# Klode Mølle-Viborg-Løvel - Høringsnotat

## Indledning

Kortudsnit Gråmose med støjkurver for referencesituationen (2040, ingen nye veje)

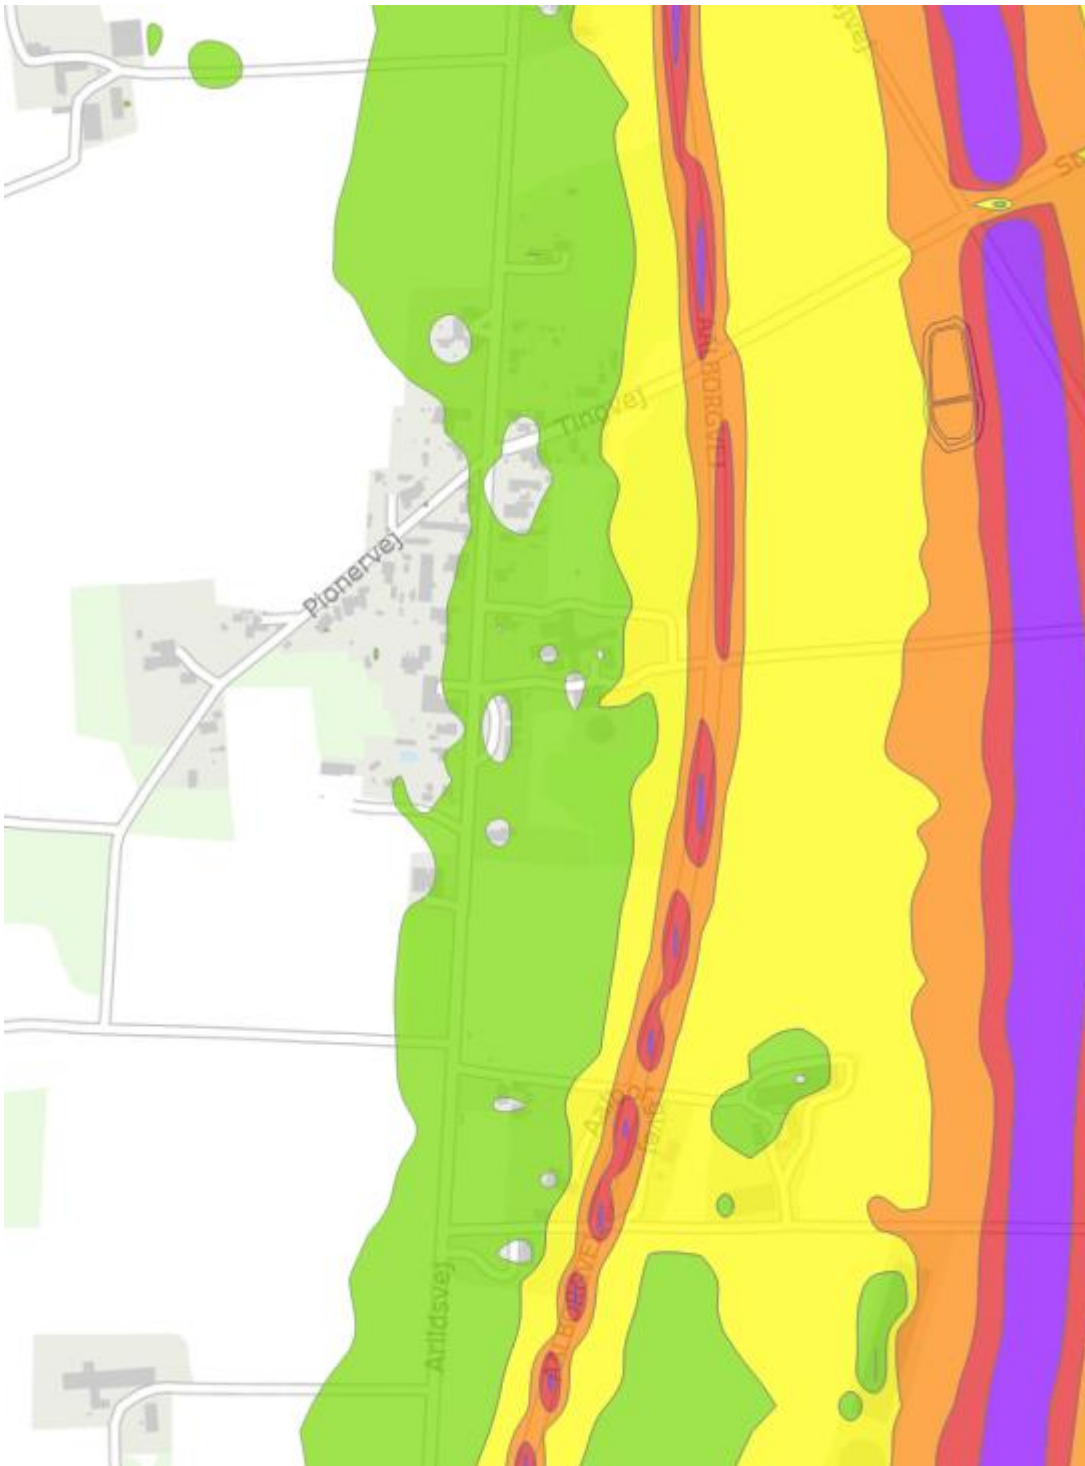
Nogle mener, at den vestlige linjeføring kommer for tæt på Gråmose og vil give betydelig mere støj for naboerne. Endvidere finder nogle borgere det meget skuffende, at der ikke er planlagt støjværn ved Gråmose samt i Kompedal Plantage. Det påpeges i et andet svar, at linjeføring tæt på plantageområder indebærer, at der er begrænsede muligheder for erhvervsudvikling langs motorvejen.

Gråmose: Nedenfor er indsat to kortskitser, der dels viser beregnede støjniveauer i Gråmose i 2040 i en situation, hvor der ikke bygges ny vej, dels i en situation, hvor motorvejen vest om Viborg er etableret. Grøn markering viser områder med et støjniveau på 53-58 dB, gul markering er områder med et støjniveau på 58 – 63 dB.

De to kort viser, at støjbelastningen af Gråmose stort set vil være uændret og under den vejledende grænseværdi på 58 dB, selvom der etableres en motorvej. En stor del af trafikken på rute 13 flyttes til motorvejen, som ligger i større afstand til Gråmose.
